対策箇所説明図

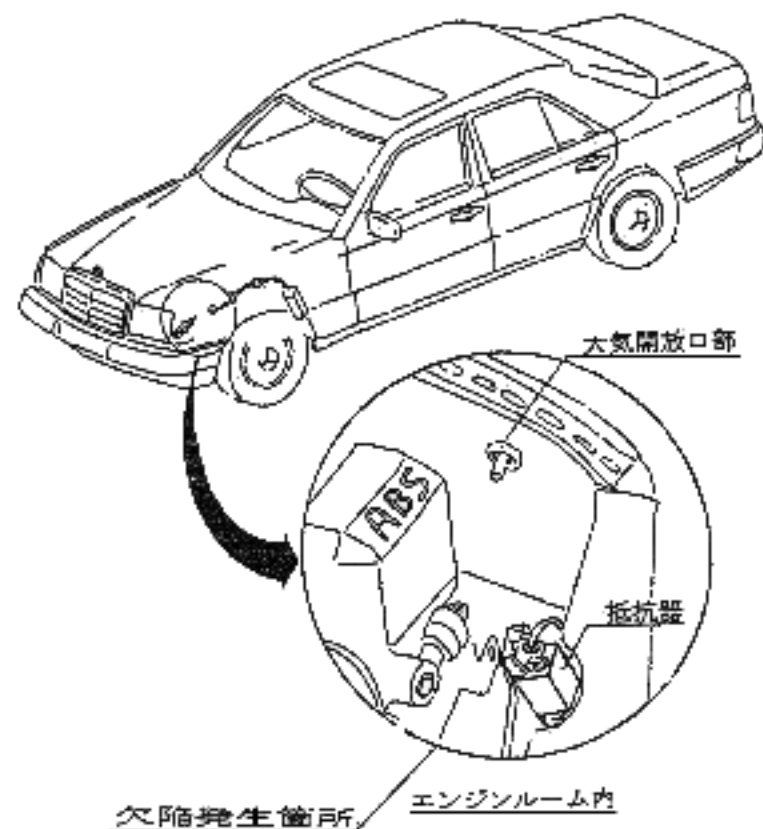
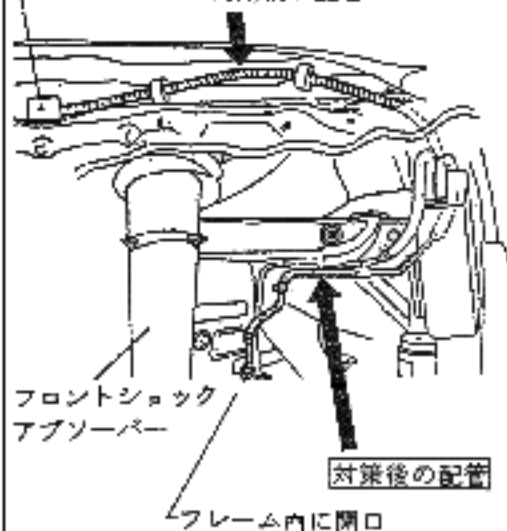
燃料蒸発ガス排出抑制装置のチャコールキャニスターの大気開放口部から排出された燃料蒸発ガスが抵抗器の熱によって着火するおそれがある。

抵抗器に大型の放熱板を追加する。
